Вакуумный насос 7.24807.20.0

Изменения в продукте

Транспортные средства: Audi/Seat/Škoda/Volkswagen		Продукт: вакуумный насос	
Изготовитель	Модели	PIERBURG №	Ссылка № *
Audi	A1/A3/A4/A6/TT 2.0 FSI/TFSI 16V	7.24807.20.0	06D 145 100 D/E/F/G/H
Seat	Altea/Exeo/Leon 2.0 TFSI 16V		
Škoda	Octavia 2.0 RS		
Volkswagen	Eos/Golf/Jetta/Passat 2.0 TSI/FSI 16V

Рис. 1

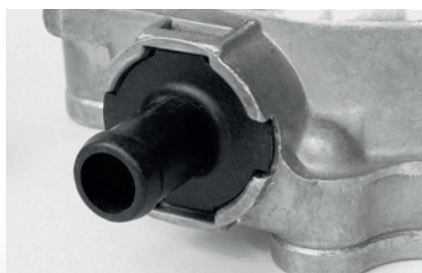
Вакуумный насос 7.24807.20.0, одноцилиндровый пластинчатый насос для роторного привода, был усовершенствован в отношении конструкции. Поэтому теперь он отличается от своего предшественника и внешне.

- муфта сцепления с приводом, рис. 1 и 2
- соединение для маслоснабжения, рис. 1 и 2
- уплотнительное кольцо и вид уплотнения, рис. 1 и 2
- соединение для вакуумного шланга, рис. 3 и 4

Однако внесенные в конструкцию изменения не влекут за собой никаких изменений в работе. Назначение продукта полностью сохраняется.
